**Всемирный форум для согласования правил
в области транспортных средств****176-я сессия**

**Рассмотрение АС.3 проектов ГТП ООН и/или
проектов поправок к введенным ГТП ООН****и голосование по ним: предложение по поправке 2
к ГТП № 9 ООН (безопасность пешеходов)****Предложение по поправке 2 к ГТП № 9 ООН
(безопасность пешеходов)****Представлено Рабочей группой по пассивной безопасности***

Поправка 2 к ГТП № 9 ООН (безопасность пешеходов)

Рис. 5 изменить следующим образом:

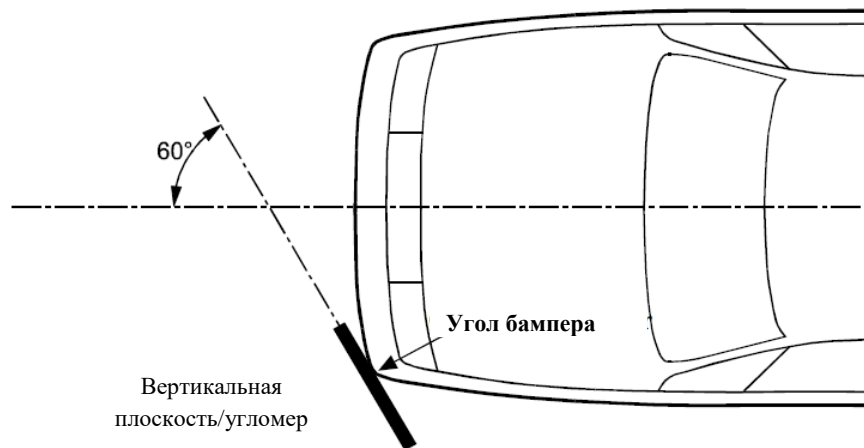
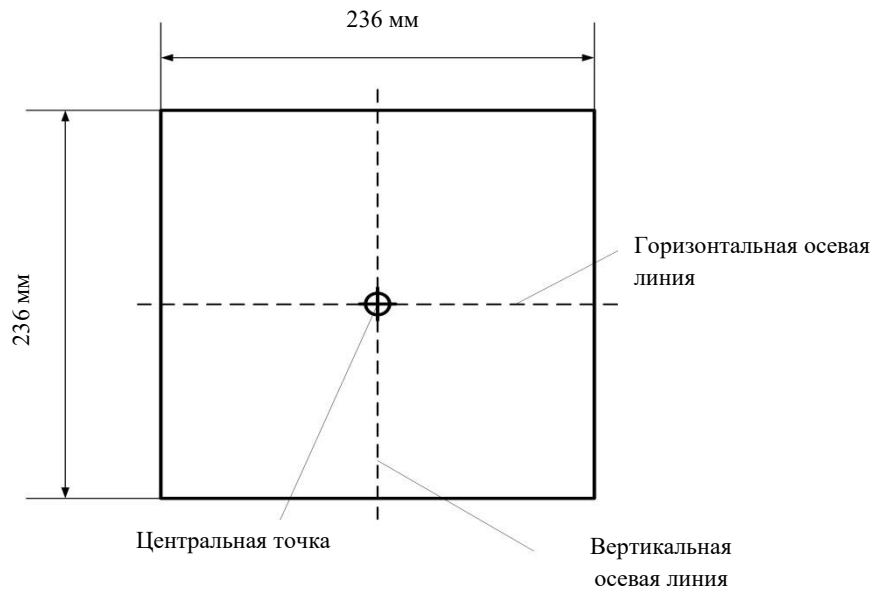
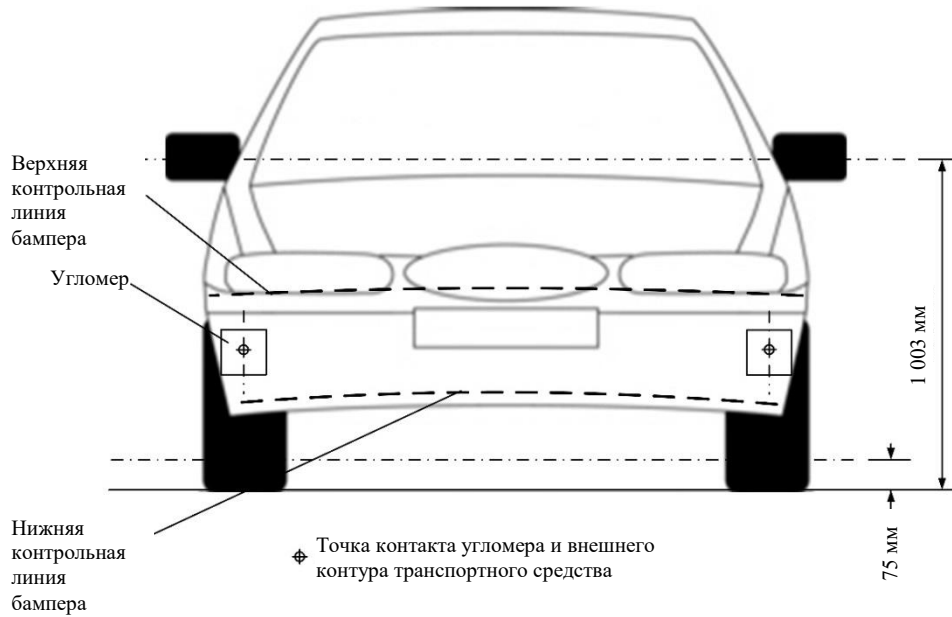
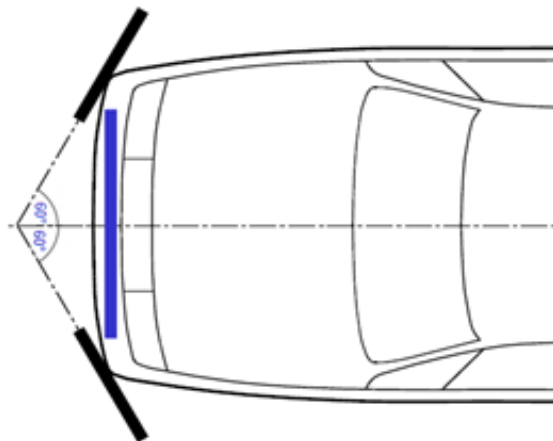
Пункт 3.13 (прежний), изменить нумерацию на 3.14, а текст следующим образом:

"3.14 "угол бампера" означает положение в поперечной плоскости точки контакта транспортного средства с угломером в соответствии с определением на рис. 5B.

Углы бампера с обеих сторон определяются впоследствии в качестве крайних точек контакта угломера с внешним контуром/передней облицовкой транспортного средства, установленных в соответствии с данной процедурой. Любые точки контакта с верхним или нижним краем угломера в расчет не принимают. Зеркала заднего и бокового обзора и шины в расчет не принимают".

"Рис. 12

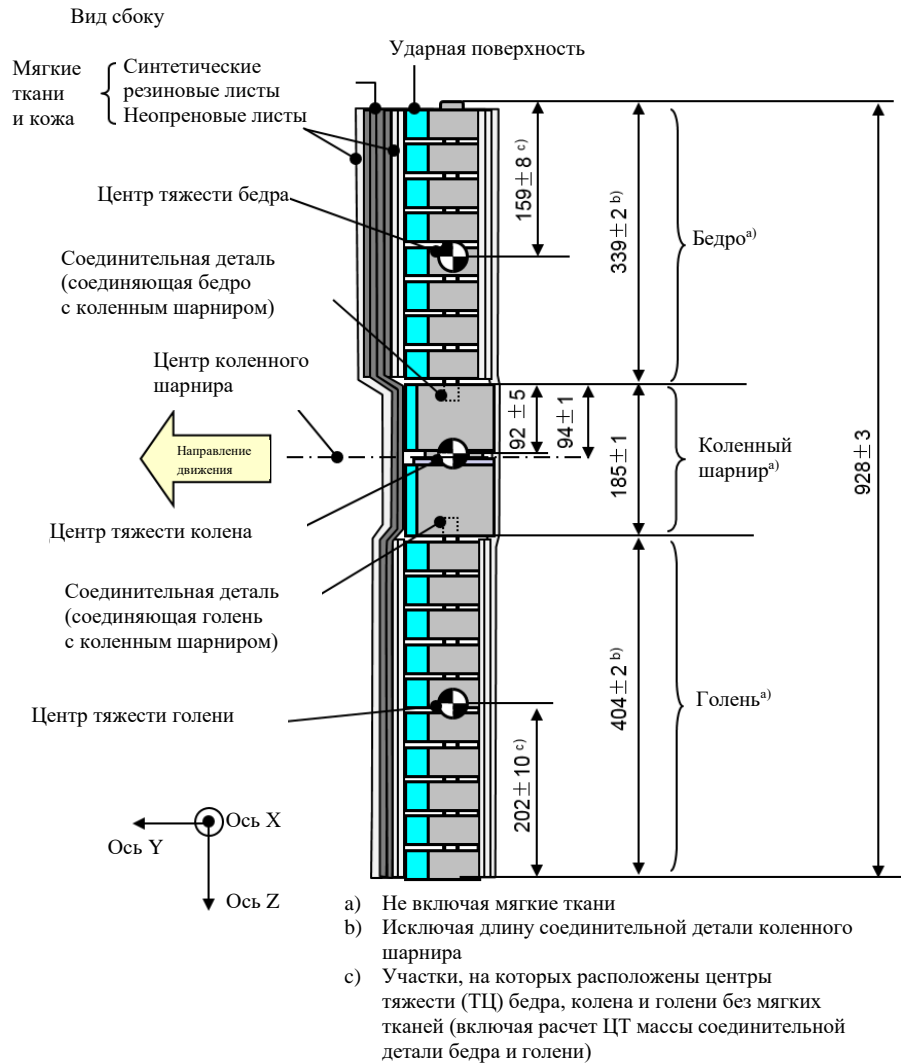
Включить следующие новые рис. 12–16:

Рис. 13
Ударный элемент в виде гибкой модели нижней части ноги:
схема и размеры бедра, голени и колена (вид сверху, основные части тела)

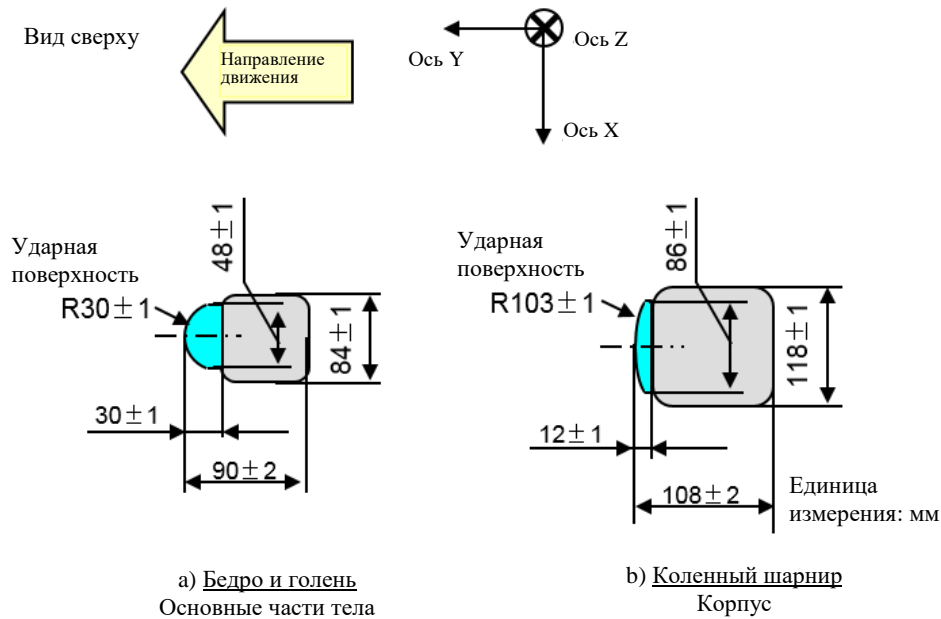
- 6.3.1.1.2 Форма поперечного сечения коленного шарнира и его ударная поверхность определены на рисунке 13 b).
- 6.3.1.1.3 Массы бедра и голени без имитирующих мягкие ткани и кожу материалов, включая соединительные детали коленного шарнира, составляют соответственно $2,46 \pm 0,12$ кг и $2,64 \pm 0,13$ кг. Масса коленного шарнира без имитирующих мягкие ткани и кожу материалов составляет $4,28 \pm 0,21$ кг. Общая масса бедра, коленного шарнира и голени без имитирующих мягкие ткани и кожу материалов составляет $9,38 \pm 0,3$ кг. Винты, при помощи которых к колену крепятся бедра и голени, являются составной частью колена.

Рис. 14
Ударный элемент в виде гибкой модели ноги: размеры элементов,
изготовленных с использованием имитирующих мягкие ткани и кожу
материалов

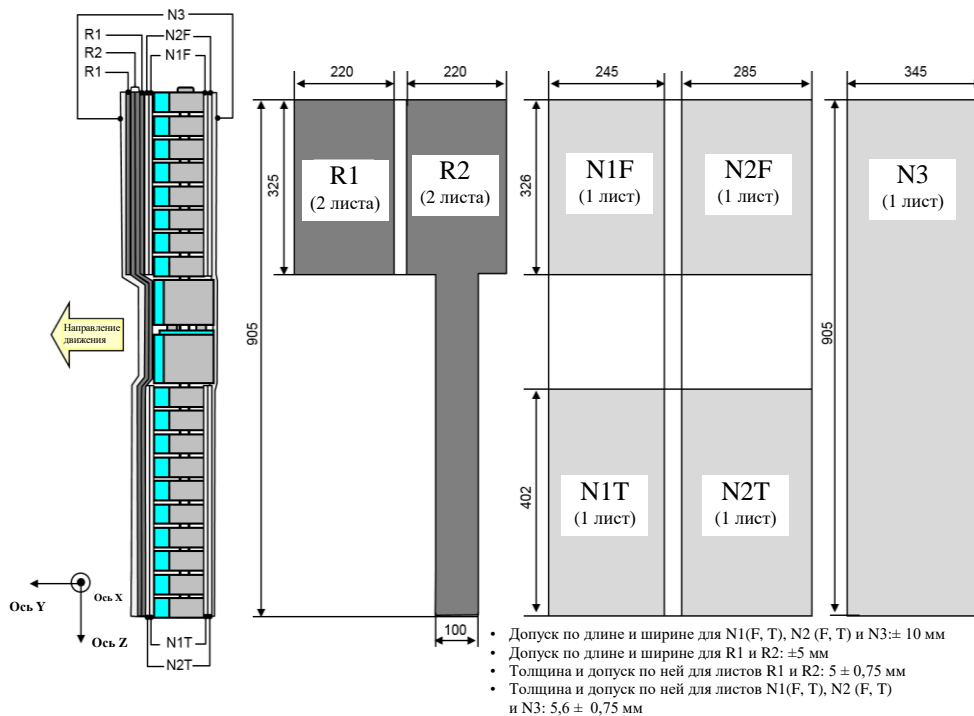
- 6.3.1.1.4 Для каждого испытания ударный элемент (бедро, коленный шарнир и голень без имитирующих мягкие ткани и кожу материалов) покрывают имитирующими мягкие ткани и кожу материалами в виде синтетических резиновых листов (R1, R2) и неопреновых листов (N1F, N2F, N1T, N2T, N3), как показано на рис. 14. Размер листов должен быть в пределах требований, предусмотренных на рис. 14. Листы должны иметь характеристики компрессии, показанные на рис. 15. Характеристики компрессии проверяют с помощью материала из той же партии, что и листы, используемые для имитирующих мягкие ткани и кожу материалов ударного элемента.

Рис. 15

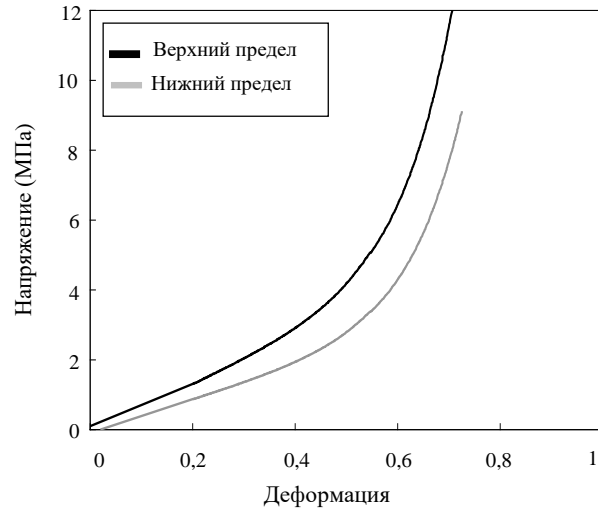
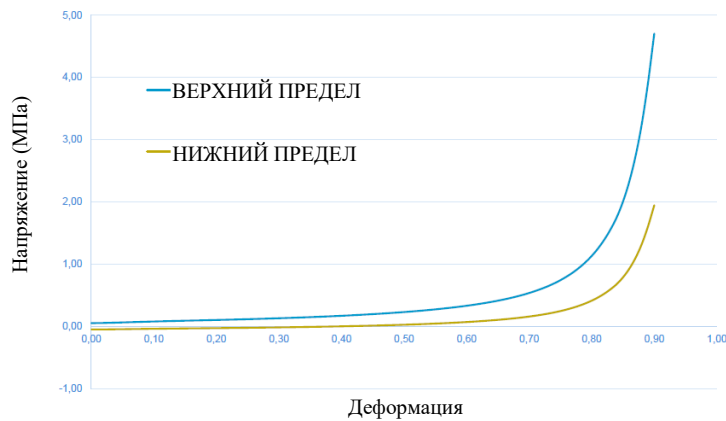
- 8.1.1.5 Концы коленного шарнира без имитирующих мягкие ткани и кожу материалов прочно закрепляют на опоре, как показано на рис. 26. Ось Y ударного элемента должна быть параллельна оси нагрузки в пределах допуска $\pm 2^\circ$. Для получения повторяемой нагрузки под каждую опору помещают пластмассовые подушки из политетрафторэтилена (ПТФЭ) с низким коэффициентом трения (см. рис. 26). Во избежание повреждения ударного элемента под нагрузочными салазками помещают неопреновый лист, а ударную поверхность коленного шарнира, изображенную на рис. 26, демонтируют. Неопреновый лист, используемый в этом испытании, должен иметь характеристики компрессии, приведенные на рис. 15.

"Рис. 20

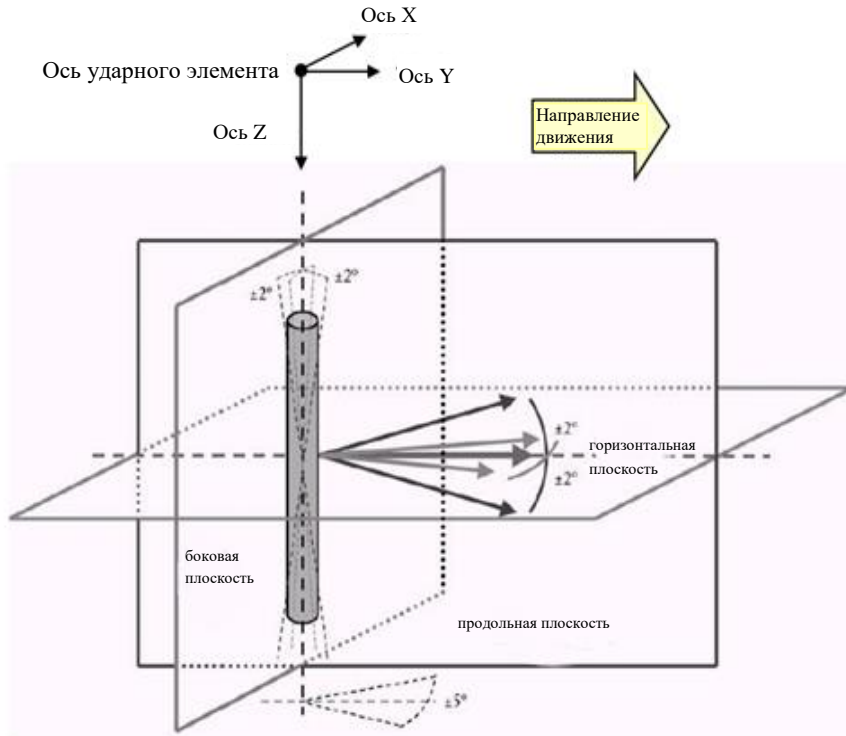
Рис. 16 и 17 (прежние), изменить нумерацию на 20 и 21, а текст следующим образом:

Рис. 22

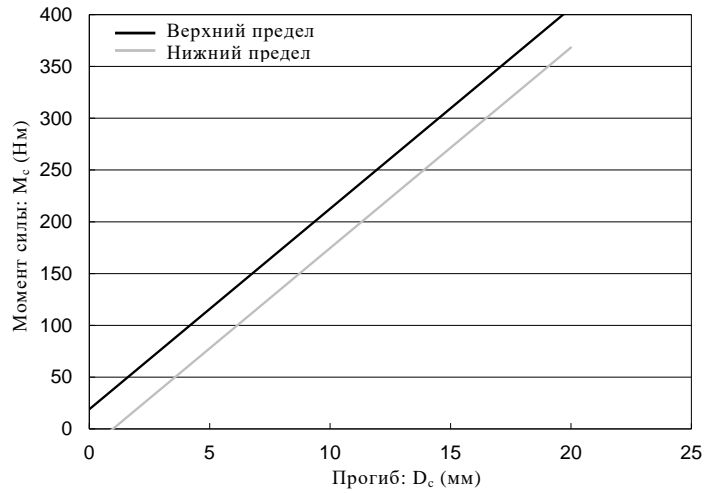
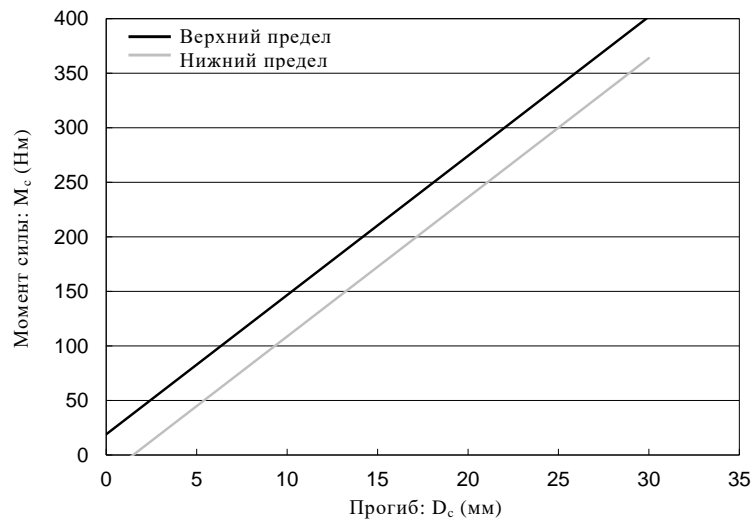
8.1.1.2 Когда на бедро и голень ударного элемента без имитирующих мягкие ткани и кожу материалов действует сила изгиба в соответствии с пунктом 8.1.1.4, момент приложения силы и образовавшийся прогиб в центре бедра и голени (M_c и D_c) должны находиться в пределах коридоров, показанных на рис. 22.

Рис. 23

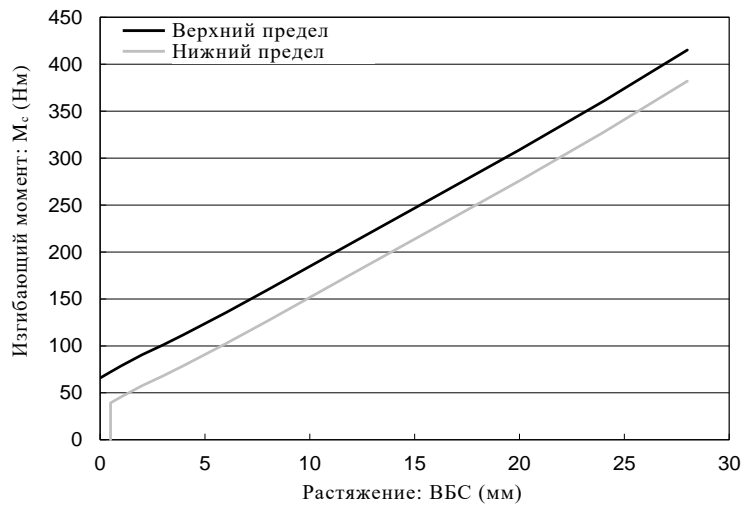
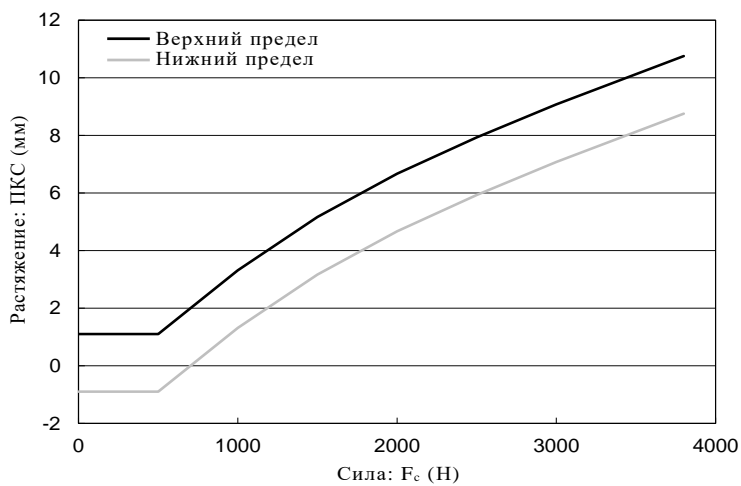
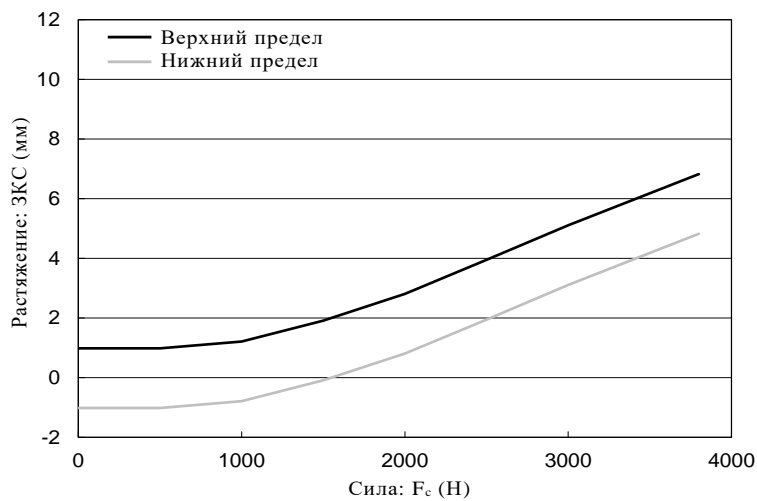
8.1.1.3 Когда на коленный шарнир ударного элемента без имитирующих мягкие ткани и кожу материалов действует сила изгиба в соответствии с пунктом 8.1.1.5, растяжения ВБС, ПКС и ЗКС и момент приложения силы изгиба или прилагаемая сила в центре коленного шарнира (M_c или F_c) должны находиться в пределах коридоров, показанных на рис. 23.
